DEBRECEN MEGYEI JOGÚ VÁROS TELEPÜLÉSRENDEZÉSI ESZKÖZÉNEK
/helyi építési szabályzat/

a Debrecen, Kossuth utca – Újházi Ede utca – Blaháné utca – Liszt Ferenc utca által határolt területet érintő módosítása a 419/2021. (VII. 15.) Korm. rendelet 68. § (1) bekezdés b) pont bb) alpontja szerinti egyszerűsített eljárásban

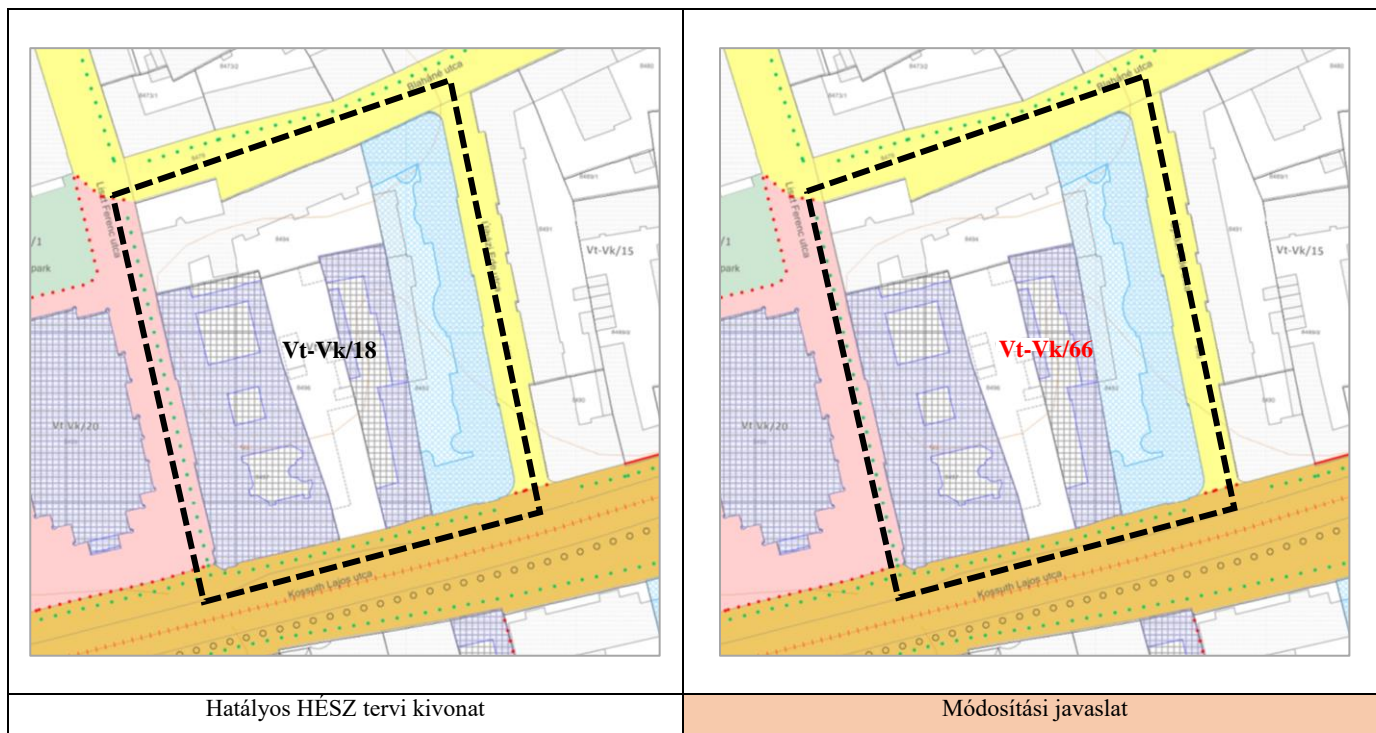
A hátsókerti méret 0 méterben történő meghatározásával (kiegészítő előírással) és a 15 méteres építési hely meghatározásával a szomszédos keretes beépítésekhez illeszthetően történik módosítás. Szabályozásra kerül az új építési övezetben a beépítés közterületi határvonalról való visszalépésének módja és lehetősége zárt sorú beépítési mód esetén.

A HÉSZ rajzi munkarészeiben az oda vonatkozó épületelhelyezési szabályok kerülnek pontosításra.

A 9,50 méterben meghatározott utcai párkánymagasság törlésre kerül.
